パンドウイトコーポレーション日本支社
〒108-0075 東京都港区港南 2-13-31 品川 NSS ビル
2021年9月30日
PJ21-082

片面印刷用熱収縮チューブマーカのライナー部の材質変更のお知らせ

ライナー
(ラベル周りの白い部分)

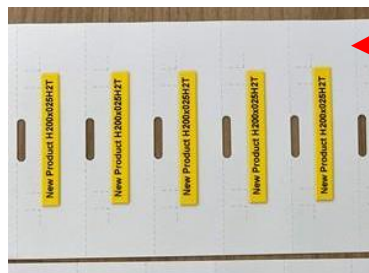
さて、この度弊社では、熱転写プリンタ用 片面印刷用熱収縮チューブマーカのライナー部の材質を、プラスチックから紙へ変更することとなりました。破棄部分のライナーの再生可能な紙製への変更は、持続可能な環境保全活動の取り組みの一つであるのと同時に、製品面においても熱収縮チューブマーカの切り離しが容易になり、作業性が向上しています。

- 対象製品： 熱転写プリンタ用 片面印刷用熱収縮チューブマーカ（部品番号 H***X***H*T）
対象部品番号： 2 ページ目の一覧表をご参照ください
変更内容： ライナー部分の材質をプラスチックから紙に変更
※ 製品自体の仕様に変更はありません
